Mission régionale d'autorité environnementale

**Avis en date du 18 octobre 2020  
de la Mission régionale d'autorité environnementale d'Île-de-France  
sur le projet d'unité de traitement membranaire dans  
l'usine de production d'eau potable d'Arvigny à Savigny-le-Temple et de cana-  
lisation de rejet en à Seine à Savigny-le-Temple, Lieusaint, Nandy et Seine-  
Port (Seine-et-Marne)**

**Synthèse de l'avis**

Illustration 4: tracé de la canalisation de rejet – source étude d'impact

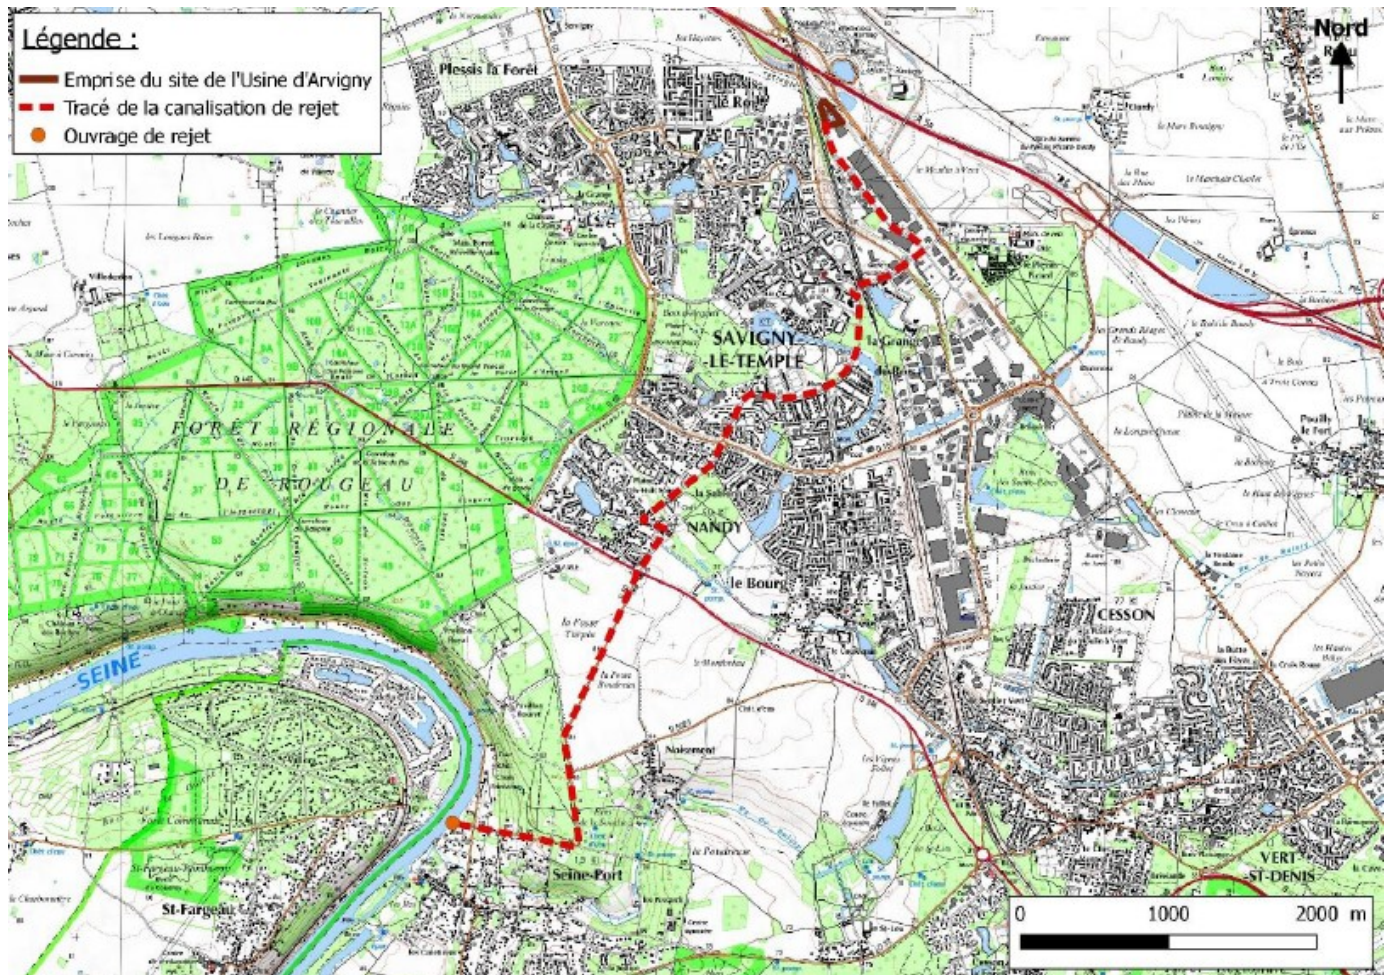
**La MRAe recommande de préciser :**

- **la localisation et le fonctionnement des rejets existants et futurs en Seine, chemin du Port à Seine-Port ;**
- **la surface nécessaire pour les deux aires de stockage du chantier de pose de la canalisation et, si elle est connue lors de l'enquête publique, leur localisation.**
